PRODUKT	AVD.	GRUPP
P	2	26
BETR.		NR
Kylvätskepump B 30		8
		DATUM
		Okt 77

Byte av kylvätskepump B 30

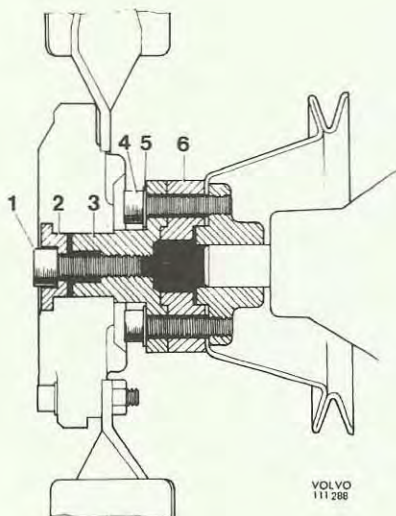
På 1971-års modell infördes en kylvätskepump med ändrad medbringare. Denna pump ska användas för samtliga B30.

Obs! Vid byte av kylvätskepump från tidigt till sent utförande, på 1969-1970 års modell med slir-kopplingsfläkt, tillkommer följande detaljer:

Pumpens detaljnummer = 461094-5

<u>Bildposition</u>	<u>Detaljnummer</u>	<u>Benämning</u>	<u>Antal</u>
1	956585-0	Skruv 3/8" - 16 UNCx32	1
2	419676-2	Bricka	1
3	460531-7	Kopplingsfläns	1
4	956571-4	Skruv 5/16" - 18 UNCx32	4
5	941907-8	Bricka	4
6	688035-5	Distansstycke	1
